РАЗЯСНЕНИЕ

„МИНИ МАРИЦА ИЗТОК” ЕАД
гр.Раднево

Изх.№ MT-04-2108

На основание чл.33, ал.2 от ЗОП Ви предоставяме следното ~~разяснение по обществена~~ поръчка обявена чрез открита процедура с предмет: „Пълна рехабилитация на багери от типа SRs 2000“ - реф. № 203/2017 г.

Електродвигател -Ход

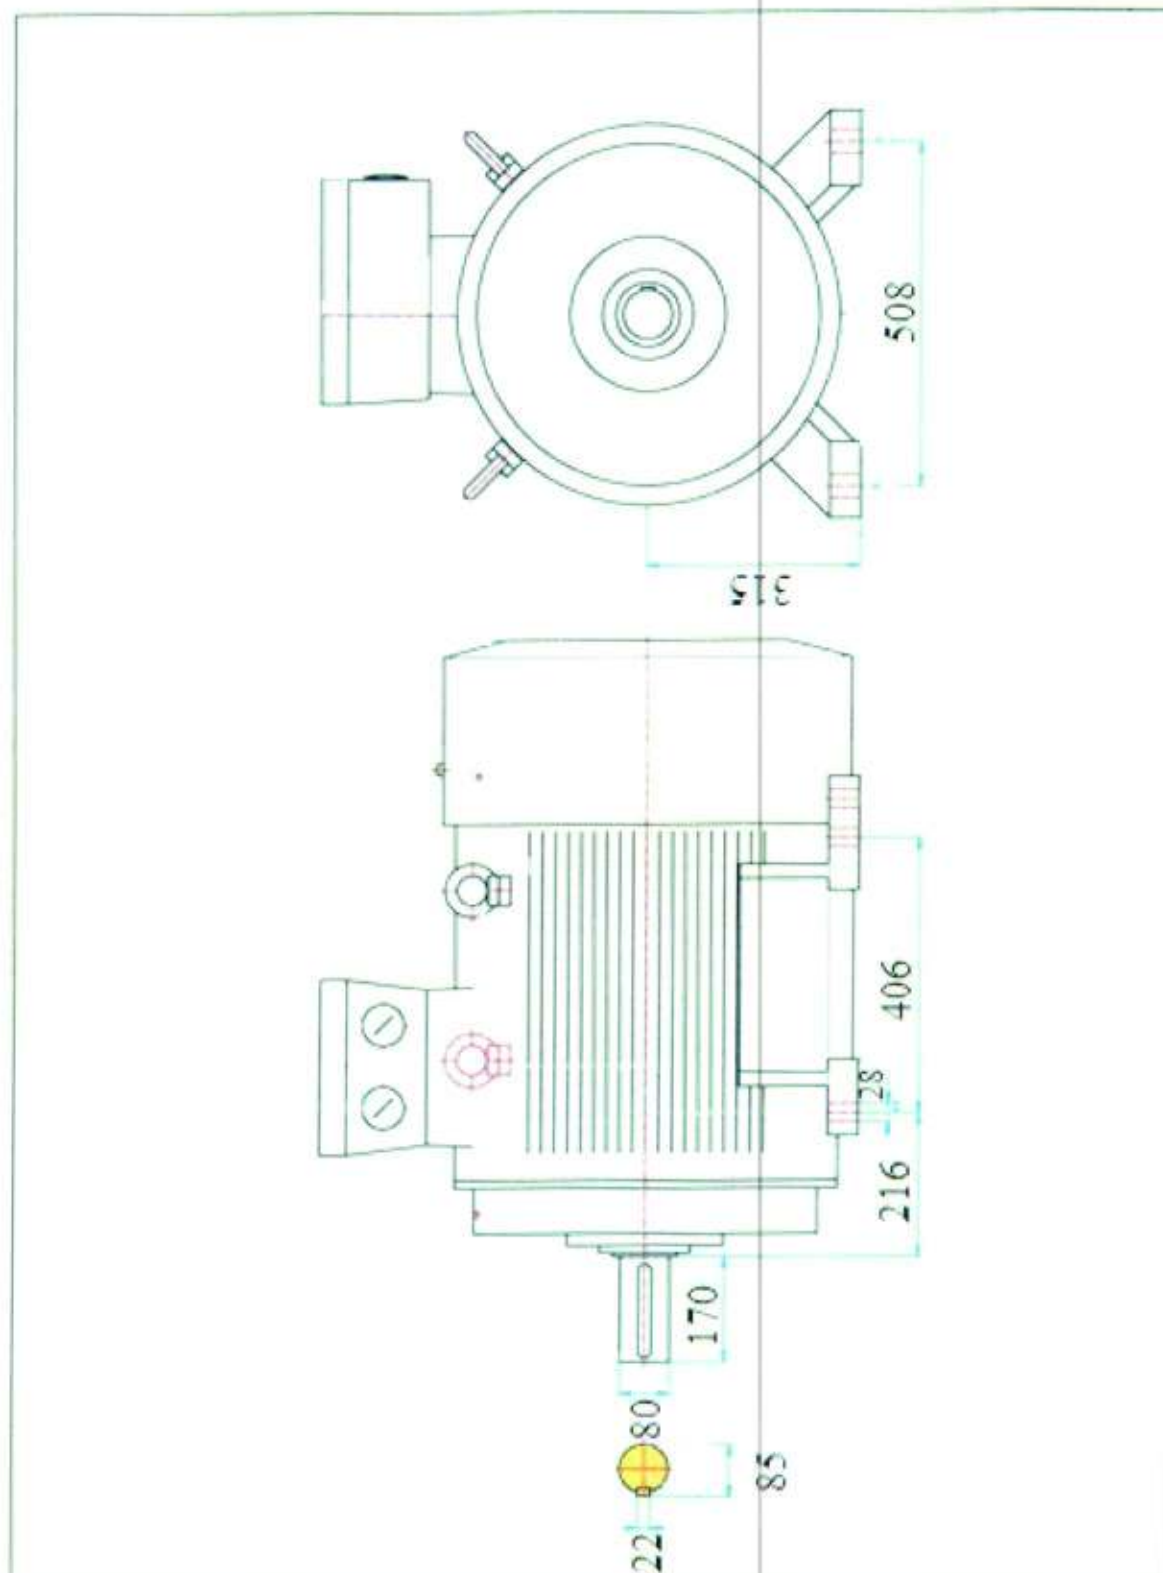
Въпрос № 2: В точка 1.10.2.3. е записано, че съществуващите постоянноходови двигатели се заменят с нови трифазни. Чертежа от страница 8 на приложенията (приложение 3) е с неясни размери. Моля предоставете чертеж с ясни размери? Задължително ли трябва да се придържаме към тези размери?

Отговор: Предоставен чертеж Приложение 1. Придържайте се към посочените присъединителни размери.
